# 丹後沿岸海岸保全基本計画(変更)中間案の パブリックコメントの結果等について

令和8年4月17日

京都府

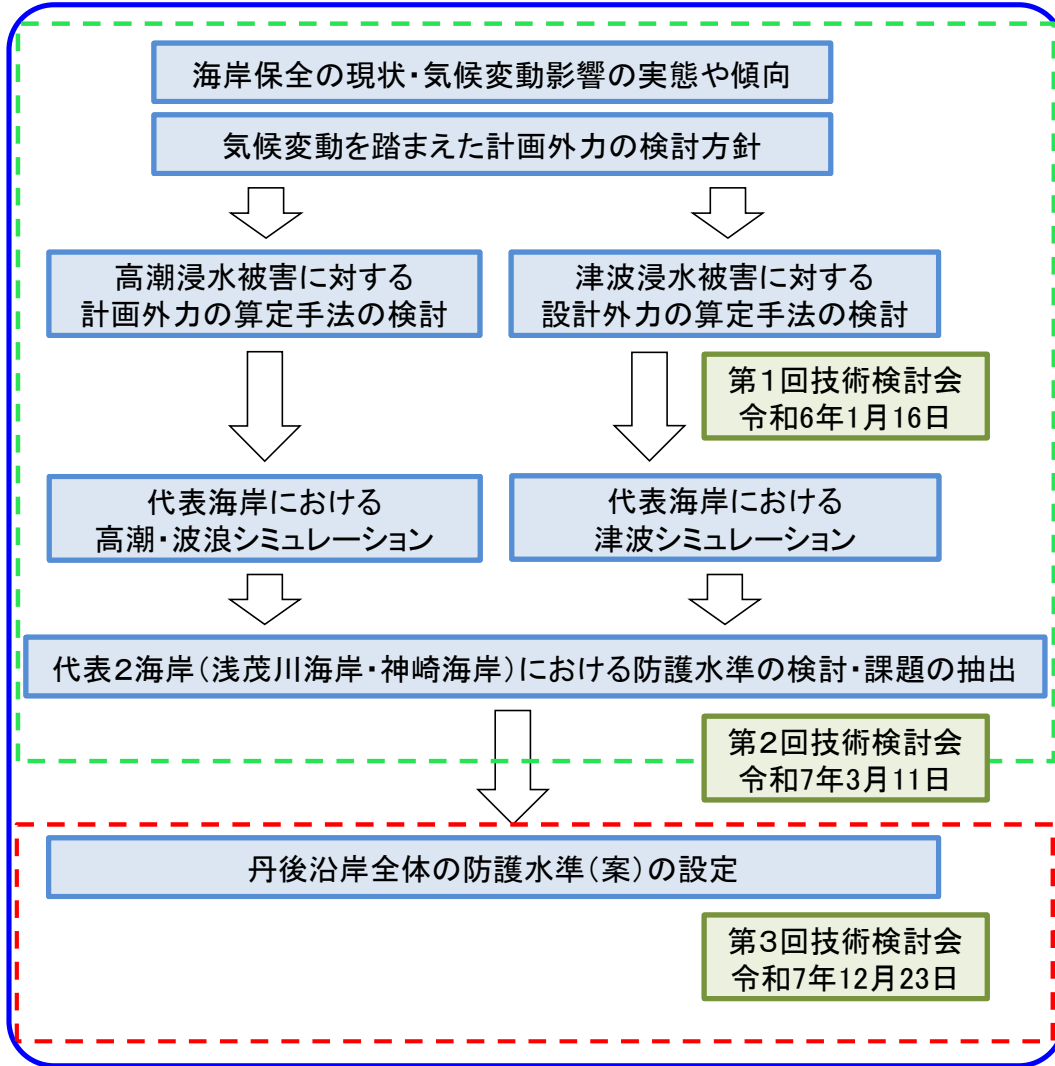
| 番号 | 意見   | 回答・対応方針   |
|----|--|---|
| ①⑦ | <p><b>本文P.65 表2-3-1「海岸保全施設の整備に関する一覧表」</b></p> <p>今回、海岸の現況の天端高と計画天端高が示されたが、多くの海岸で計画天端高を満たさない状況で、中には2m以上不足が生じている海岸がある。</p> <p>具体的な数字が示されることにより、地域住民の不安が増し、対策への要望が高まることが予想される。地元自治体として、緊急対応や施設整備の必要性の有無や今後の対応方針などの解説を明記してほしい。</p> | <p><b>記載内容の変更あり</b></p> <p>今回算出した計画天端高は、2100年時点の将来外力を踏まえた防護水準を示すものです。</p> <p>このため、現況天端高が計画天端高を下回っているからといって、直ちに対策が必要となるものではなく、過去の被災状況や背後地の利用状況等を踏まえ、順次減災に向けた取り組みを実施することが重要と考えております。</p> <p>なお、計画本文においては、誤解を招かないよう、今回算出した計画天端高が2100年時点の将来外力により算定されたものであることを注釈に追記しました。</p> |
